## **Beurteilung des Genehmigungsantrags zur Errichtung und zum Betrieb eines Industriekraftwerks in Beckum**

**im Auftrag der Stadt Beckum**

**Heidelberg, 28. August 2008**

Bild 1: Kombination dreier Funktionalitäten in einer Stufe im IKW Beckum (oben); dreistufiger Ausbau in einer typischen MVA (unten)

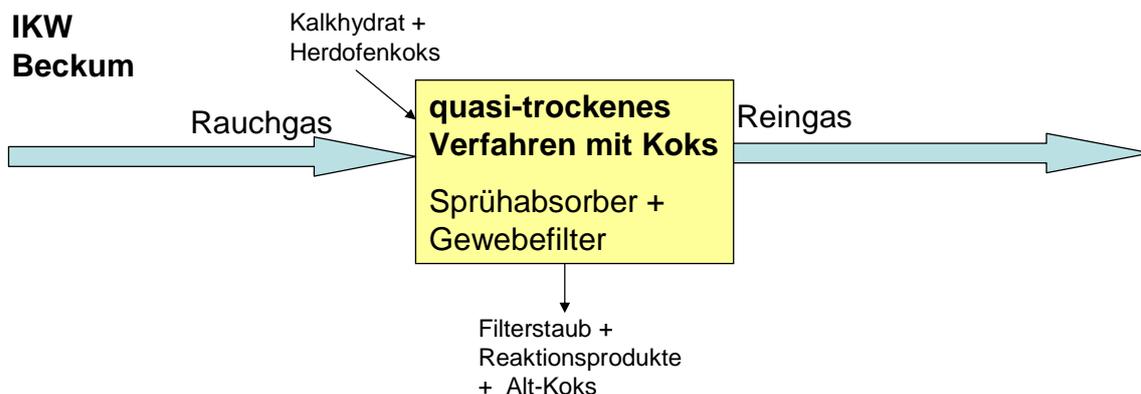
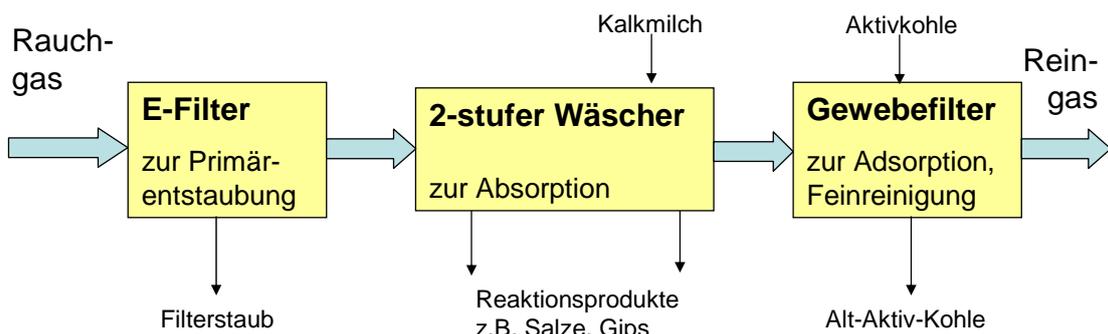
Als Alternativkonzepte zu diesem Ansatz wären mehrstufige Konzepte mit nasser statt quasi-trockener Absorption zu nennen. In Bild 1 wird die kombinierte Funktion der im vorliegenden Antrag gewählten Art von Filteranlage veranschaulicht. Es ist nahe liegend anzunehmen, dass die für eine typische MVA zu Grunde gelegte mehrstufige Abgasreinigung eine höhere Effizienz im Hinblick auf die Reinigungsleistung erreicht:

Das quasi-trockenen Verfahren ist nicht das optimale Verfahren bei hohen Chlorgehalten im Input. Bei ausreichender Dimensionierung und Berücksichtigung von Anforderungen wie zusätzlichen Input-Kontrollen (z.B. des Chlorinputs) kann das quasi-trockene Verfahren alle Anforderungen sicher erfüllen.

**Bild 2** Spannbreite der  $\text{NO}_x$ -Emissionen unterschieden nach SCR- und SNCR-Verfahren (Quelle: IFEU 2006)<sup>2</sup>

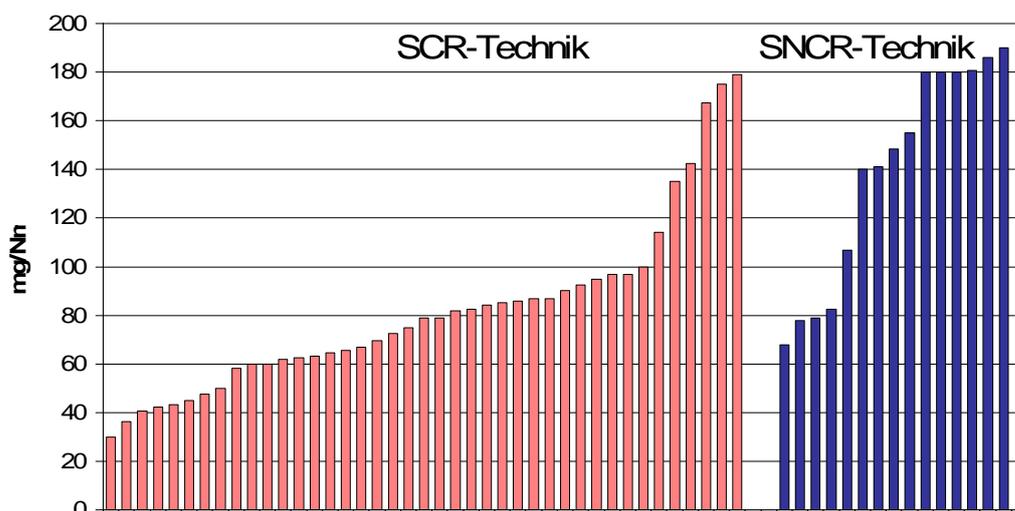
In Bild 2 ist eine Analyse der  $\text{NO}_x$ -Emissionen von über 60 MVAs in Deutschland dargestellt, wobei Anlagen mit SCR und SNCR gruppenweise getrennt gezeigt werden. Aus der Darstellung wird die Bandbreite der Anlagen mit SCR von 30 bis 180  $\text{mg NO}_x/\text{m}^3$ , bei SNCR von 60 bis 190  $\text{mg NO}_x/\text{m}^3$  abgeleitet. Die Überlappung ist damit recht groß, wobei mit SCR vereinzelt besonders tiefe Werte erreicht werden. Während die Bandbreiten damit keine allzu großen Unterschiede aufweisen, zeigt sich bei SCR ein großes Übergewicht im Bereich zwischen 60 und 100  $\text{mg}/\text{m}^3$ . Der Median liegt hier bei 80  $\text{mg}/\text{m}^3$ . Bei der SNCR-Technik liegt der Median bei 145  $\text{mg}/\text{m}^3$ .

Die Katalysator-Technik ist in Bezug auf die Minimierung von  $\text{NO}_x$  somit im Trend deutlich im Vorteil. Es zeigt sich umgekehrt aber auch, dass Werte unter 100  $\text{mg}/\text{m}^3$  auch durch SNCR möglich sind. Emissionsgrenzwerte  $<100 \text{ mg}/\text{Nm}^3$  für  $\text{NO}_x$  und  $<10 \text{ mg}/\text{Nm}^3$  für Ammoniak sind auch für das Planungskonzept des IKW Beckum (u.U. nach technischen Anpassungen) einhaltbar.
